## Adroddiad Ôl-Ymgynghori

### **Sanquhar Street – Gwaredu mesurau culhau rhoi blaenoriaeth**

#### **Rhif Project: CO19048**

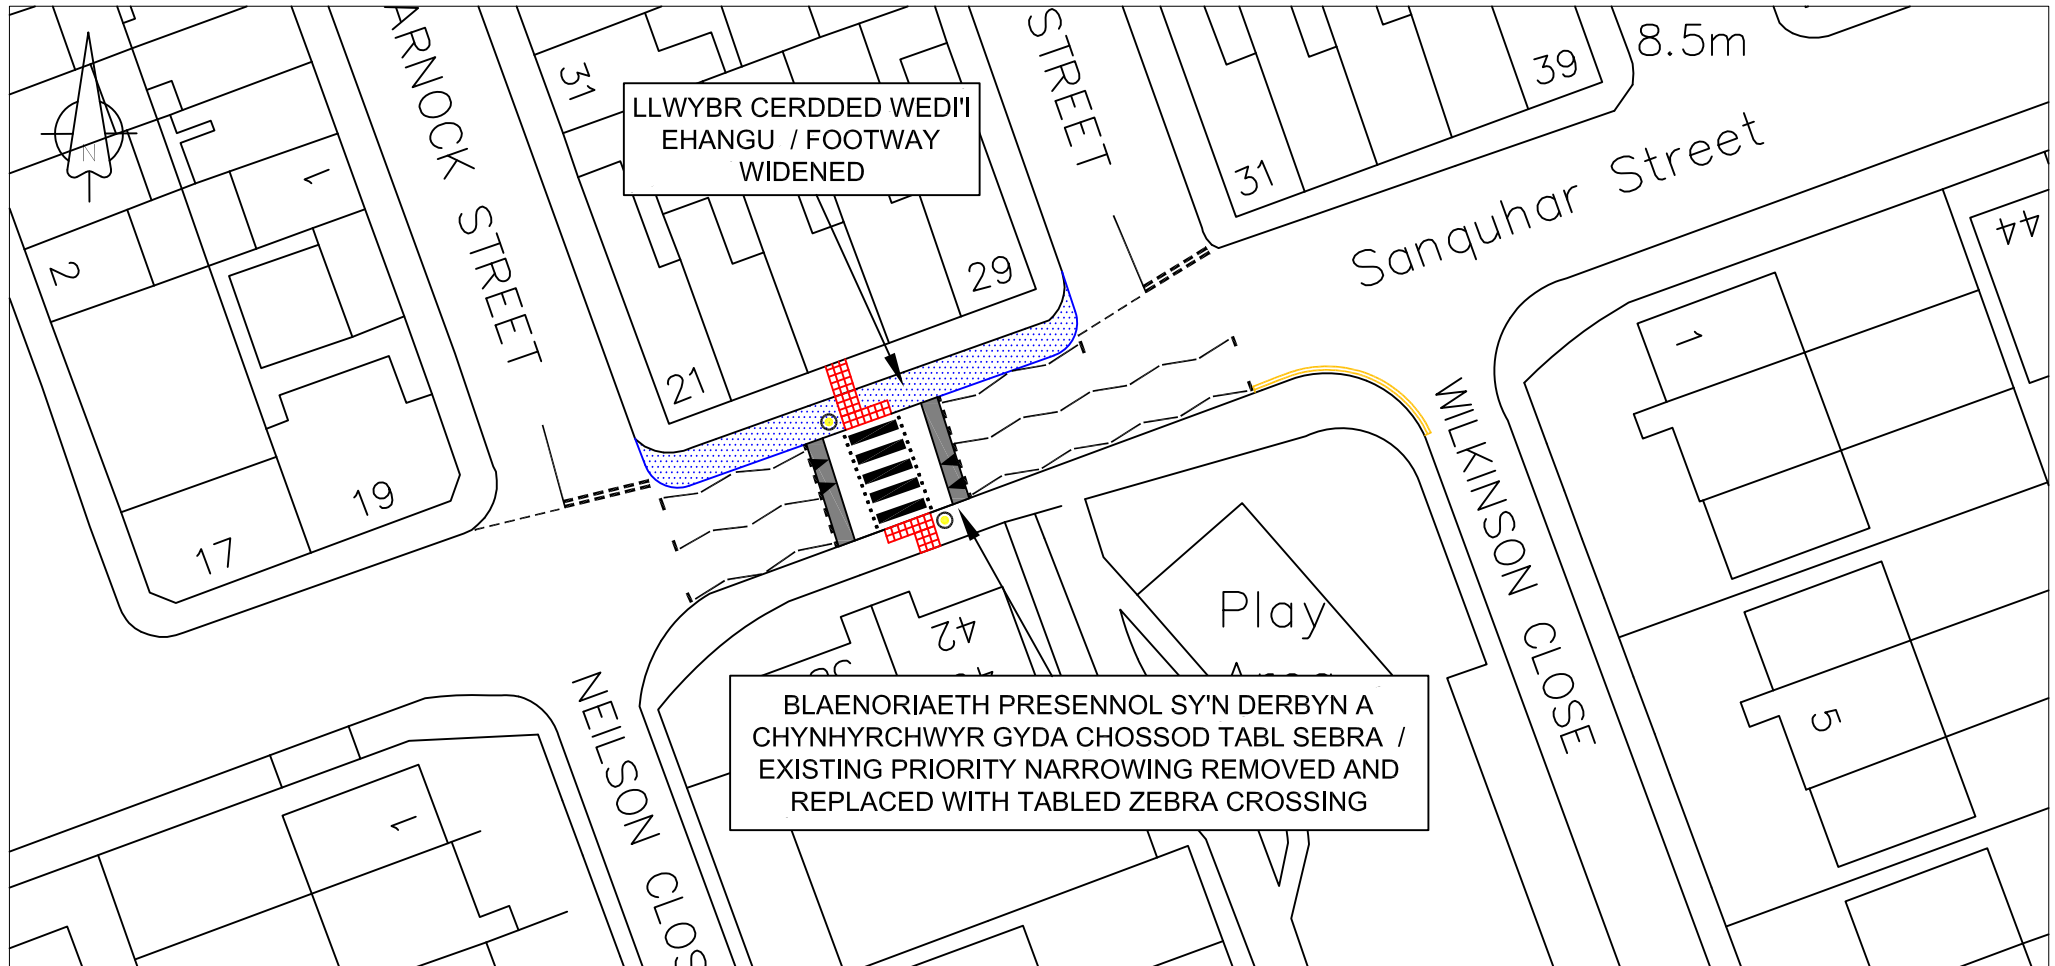
Mater - "Trwy waredu'r mesurau culhau sy'n rhoi blaenoriaeth, fy mhryder i yw y byddwch yn gwaredu'r unig fesur ar hyd y stryd sy'n arafu cerbydau, nid yw'r twmpathau cyflymder yn arafu cyfran uchel o gerbydau megis faniau/SUVs. Rwy'n teimlo, o ganlyniad i natur syth y stryd, y bydd gan geir olwg clir o bellter sylweddol a yw cerddwr am groesi, ac os nad oes fydd dim angen iddyn nhw arafu, gan o bosibl gynyddu cyflymderau traffig ar y stryd. Ar hyn o bryd, mae angen arafu cerbydau 24/7, mae'r cynllun arfaethedig yn creu angen i arafu dim ond pan fo rhywun yn croesi. Rwy'n teimlo mai'r ffordd orau o leihau cyflymder ar y stryd yn y dyfodol fyddai ymgorffori mwy o rwystrau ymwithiol a mesurau culhau'r ffordd gyda'r posibilrwydd am blannu, yn debyg i Grangetown Werddach.

“Fy mhryder yw a oes cynlluniau i oleuadau oren sy'n fflachio wrth y groesfan sebra arfaethedig? Byddai unrhyw oleuadau sy'n fflachio yn debygol o gael effaith negyddol ar ein cwsg”

*Ar hyn o bryd mae cerbydau ar Sanquhar Street dim ond yn gorfod arafu neu stopio pan fo cerbydau sy'n teithio i'r cyfeiriad arall yn dod i'w cwrdd wrth y mesurau culhau sy'n rhoi blaenoriaeth. Felly, pan fo cerbydau yn teithio trwy'r mesurau culhau hyn os nad oes cerbydau yn teithio i'r cyfeiriad arall, gall cerbydau barhau ar hyd y llwybr hwn heb arafu. Drwy gyflwyno'r groesfan sebra ddirchafedig yn y lleoliad hwn bydd yn sicrhau bod cerbydau sy'n teithio i'r ddau gyfeiriad yn gorfod arafu p'un a oes cerbydau yn teithio i'r cyfeiriad arall neu beidio.*

*Cynigir i wneud ochr ogleddol y droedffordd yn y lleoliad hwn yn rhwystr ymwithiol, bydd hyn yn alinio cerbydau sy'n teithio tua'r gorllewin fel na fyddant yn agos at ymyl y cwrbyn a bydd hynny'n gwella gwelededd cerbydau sy'n gadael y strydoedd ochr o'r cerbydau hyn. Bydd hyn hefyd yn lleihau lled y briffordd y mae'n rhaid i gerddwyr ei chroesi yma, sy'n gwella diogelwch i gerddwyr sy'n croesi wrth y lleoliad hwn.*

*Gan fod y goleuadau croesi arfaethedig yn agos at eiddo preswyl, caiff gorchuddion eu cyflwyno ar gyfer y goleuadau croesi arfaethedig. Bydd y rhain yn mynd o gwmpas y goleuadau croesi a chyfyngu ar olau'n disgleirio i eiddo cyfagos, nid ydynt yn cyfyngu ar welededd o'r goleuadau i yrwyr sy'n gyrru tuag at y lleoliad croesi.*
